主旨：「新北環狀線板橋站土地開發案」徵求投資人第2號補充公告。

「新北市大眾捷運系統環狀線板橋站(Y15)土地開發案」

甄選文件釋疑及說明

圖號 Drg. No. F662/Y15/AR590

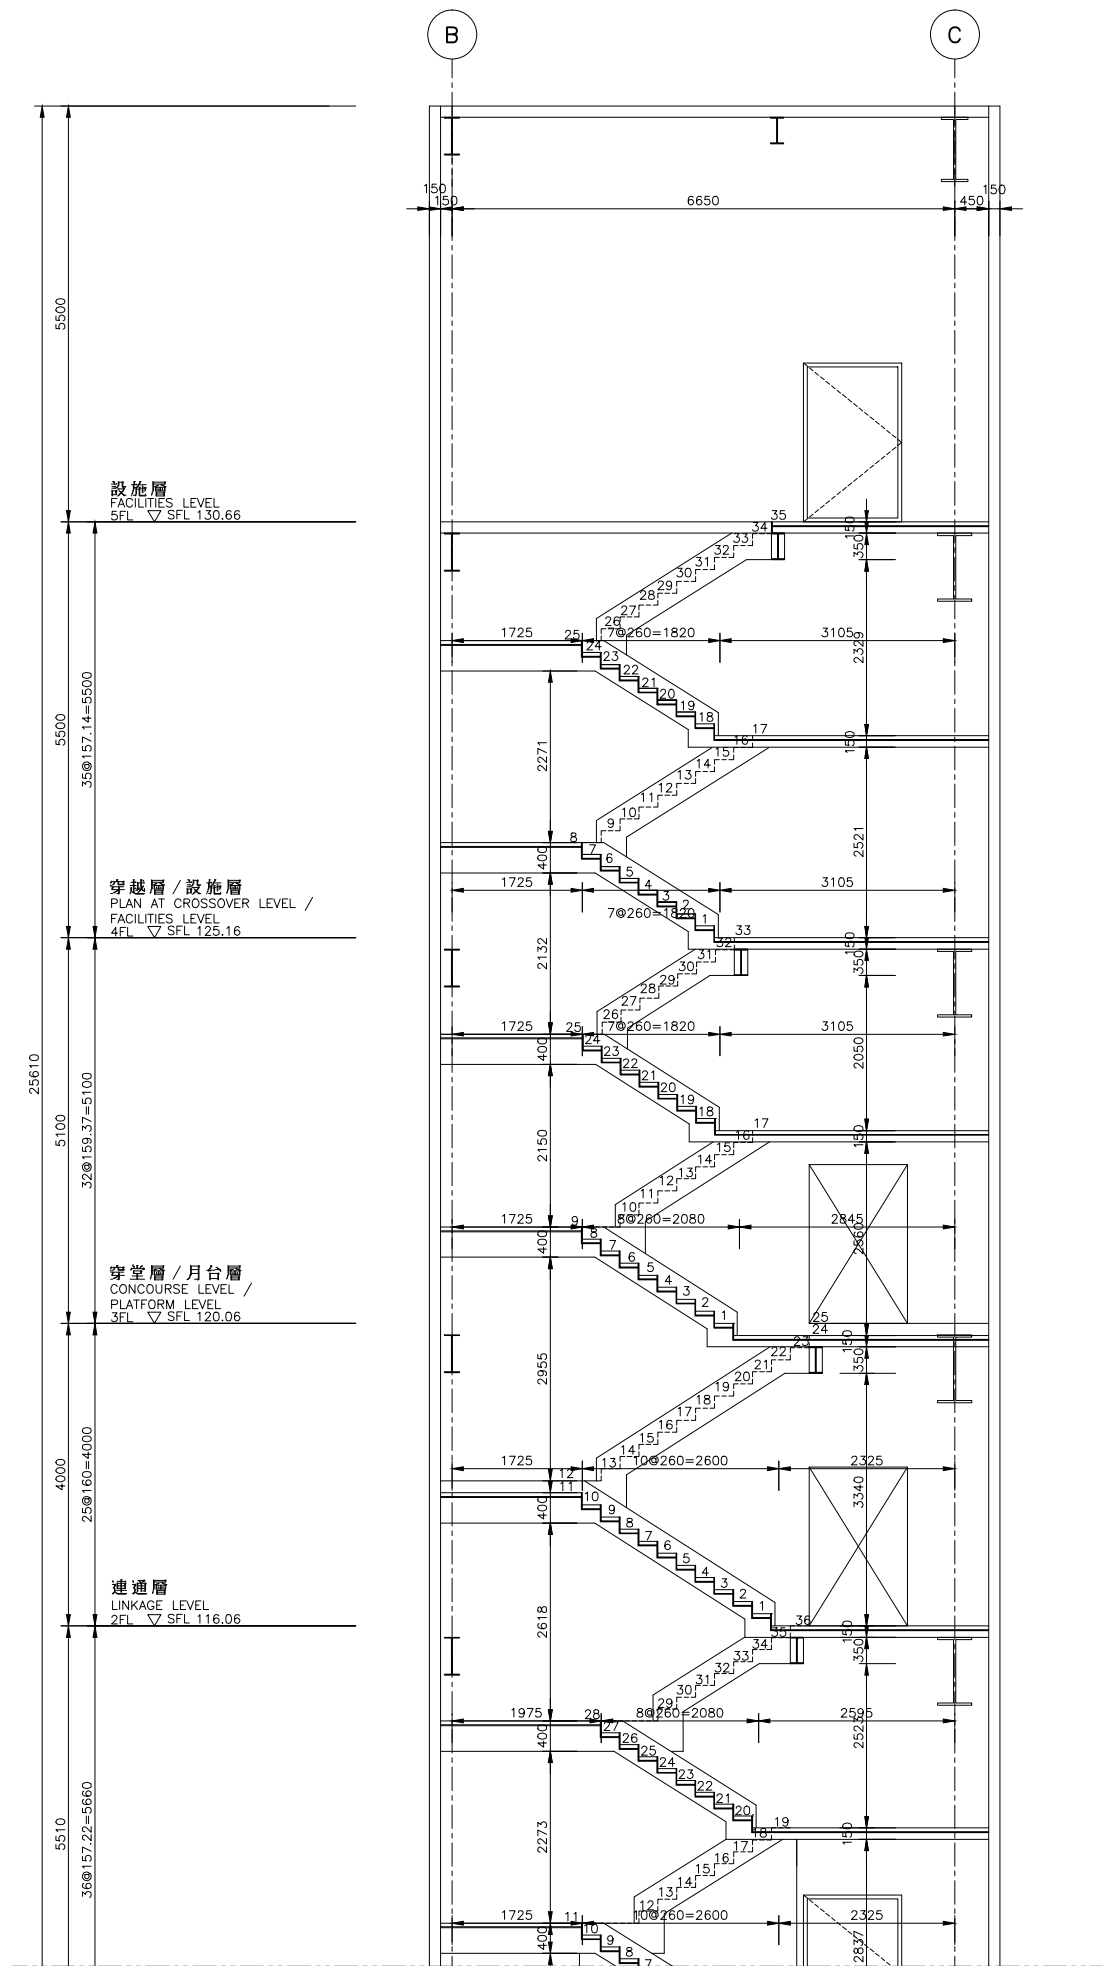
項次	文件頁次	公告內容(條號及條文)	釋疑內容及建議	執行機關回應與說明
				租金單價、租金調幅、營運方式、管理維護計畫；依投資人須知十六、(四)，於取得最優申請人資格後，提出統一經營概要(包含但不限於租金單價、年期、營運人資格、租金調幅機制)，經土地開發主管機關同意後，按投資契約書(草案)第 15 條(二)約定，依營運管理計畫所訂營運管理章程，經土地開發主管機關核定後，於開發建物產權登記前，併同營運人與本局簽訂營運契約書。
<b>其他</b>				
1	Y15 土開大樓各樓層平面圖	圖號 F662/Y15/AR137	B1F 客運站於土開車道側開設大門，請問產權劃分及維護管理方式？	B1 層車道側大門係台電要求維修轉運站內設施所設置，門內屬轉運站，門外屬土開大樓。
2	Y15 土開大樓各樓層平面圖	圖號 F662/Y15/AR142	土開東側樓梯級深為 25cm 不符無障礙樓梯 26cm 規定？	一、土開樓梯級深應由投資人自行依相關法令規定檢討，提出適當規劃。 二、另提供圖號 F662/Y15/AR590#3 樓梯詳圖(附件 1)參考。
3	Y15 土開大樓各樓層平面圖	圖號 F662/Y15/AR152	土開兩座電梯間留設之進排煙管皆未連通各層(3-5F 未設置)？	土開兩座電梯間留設之進排煙管連通，請投資人自行依相關法令規定評估，提出適當規劃。
